Note annexe au recours administratif pour la décision formulée par la DREAL sur le projet de création d'un nouveau forage sur le cimetière américain Oise-Aisne de Seringes-et-Nesles (02)

Pétitionnaire : ABMC

Rédacteur : Olivier FRYSCHER
(Chef de projet hydrogéologue
SUEZ Consulting)

Date : 10/06/2026

Figure 2 : Chronique piézométrique du piézomètre patrimonial (BSS000KCKN) de Fère-en-Tardenois (ADES)

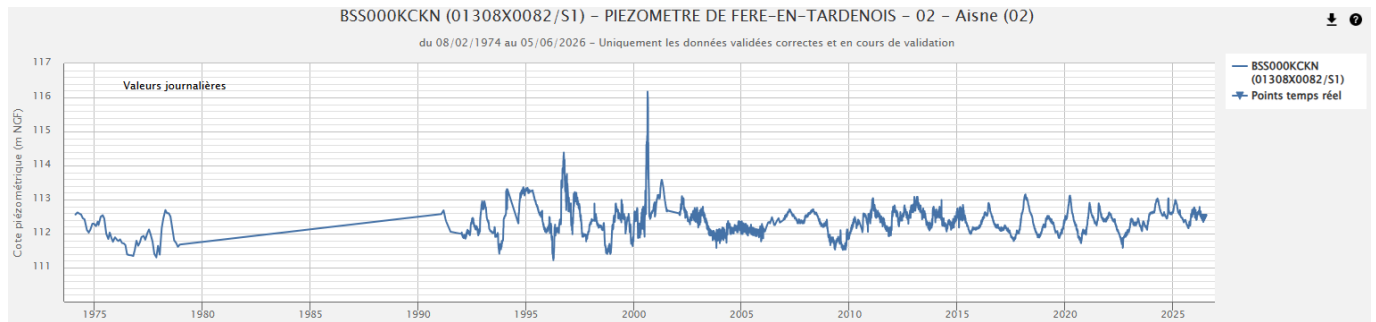
5. la nappe des sables de Cuise, qui sera captée par le projet fait déjà l'objet de nombreux prélèvements. La création d'autres forages dans le secteur portant sur la même ressource sont prévus dont les incidences doivent être étudiées. Il convient d'étudier les caractéristiques de cette nappe notamment son comportement hydraulique et ses capacités de recharge ; la nappe des sables de Cuise rencontre actuellement des problèmes de rechargements entraînant une tension pour alimenter les forages pour l'alimentation en eau destinée à la consommation humaine ; il est nécessaire d'évaluer l'incidence des prélèvements projetés sur cette nappe, en lien avec sa capacité de rechargement ;

Un piézomètre patrimonial de la nappe de l'Eocène moyen et inférieur (nappe du Lutétien) est situé sur la commune de Fère-en-Tardenois. Celui-ci montre une stabilité des niveaux mesurés (absence de décrochement ou de tendance à la baisse) sur les dernières décennies.

Aucun piézomètre patrimonial suivant spécifiquement la nappe des sables de Cuise (Yprésien) n'est situé à proximité du projet. La stabilité du niveau de la nappe du Lutétien indique cependant que le phénomène de drainance qui alimente la nappe de l'Yprésien n'est pas influencé négativement par un déficit de l'aquifère supérieur.

Figure 4 : Carte synthétique des changements climatiques marqués (Explore 2)

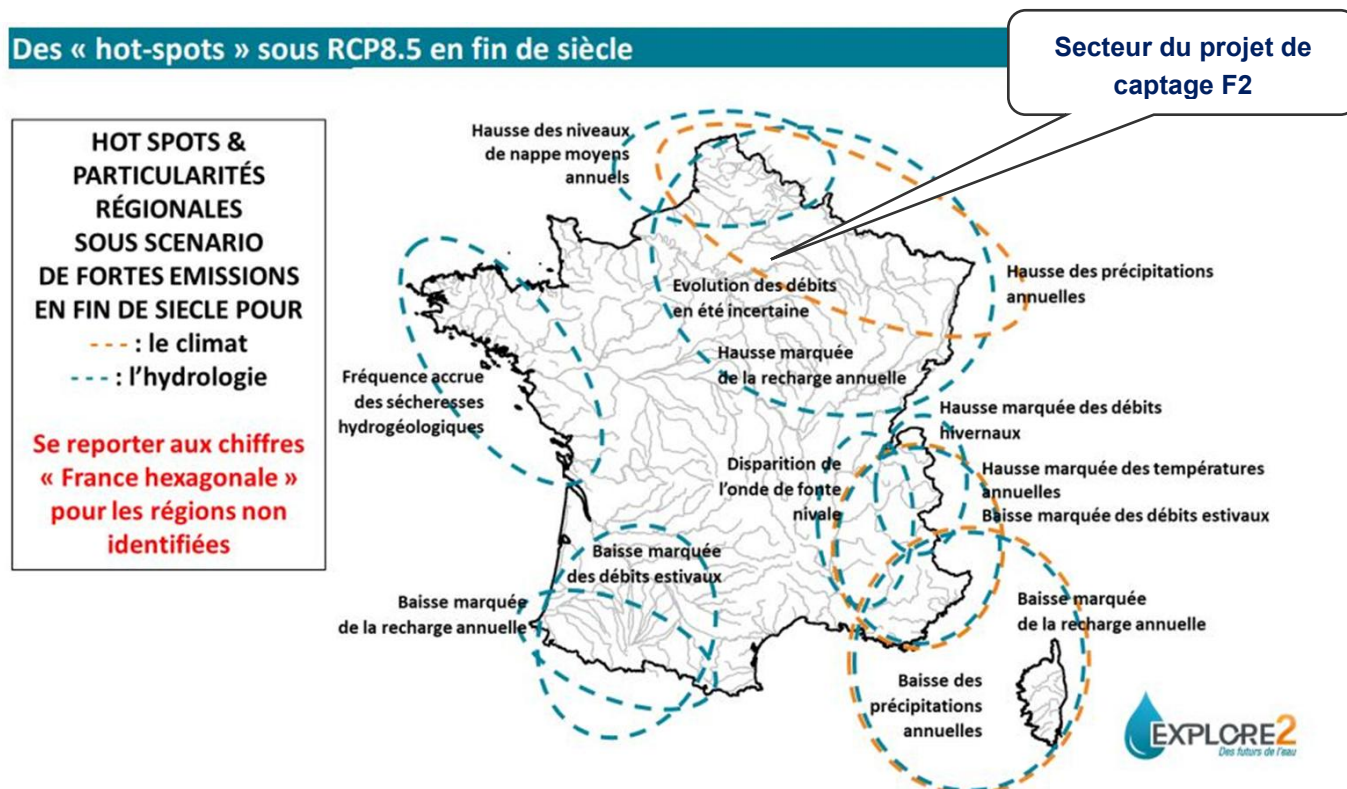
6. le contexte du changement climatique, selon les prévisions du projet Explore 2070, pourrait entraîner une diminution de la recharge des nappes de l'ordre de 10 à 20 % à l'horizon d'une cinquantaine d'années dans le secteur du bassin versant de la Marne dans lequel se situe le projet. Il est nécessaire d'étudier les capacités de recharge et la soutenabilité de l'exploitation de l'aquifère sollicité dans cette perspective ;

La carte synthétique de la Figure 4 montre que sur le Nord de la France et plus particulièrement dans le périmètre du projet de futur forage F2, on relève la « hausse des précipitations annuelles » voire la « hausse marquée de la recharge annuelle » et même la « hausse des niveaux de nappe moyens annuels ».

Cette prospective est d'autant plus sécuritaire en outre pour le projet du futur forage F2 car les simulations ont été réalisées pour le scénario incluant de fortes émissions de dioxyde de carbone (RCP 8.5)
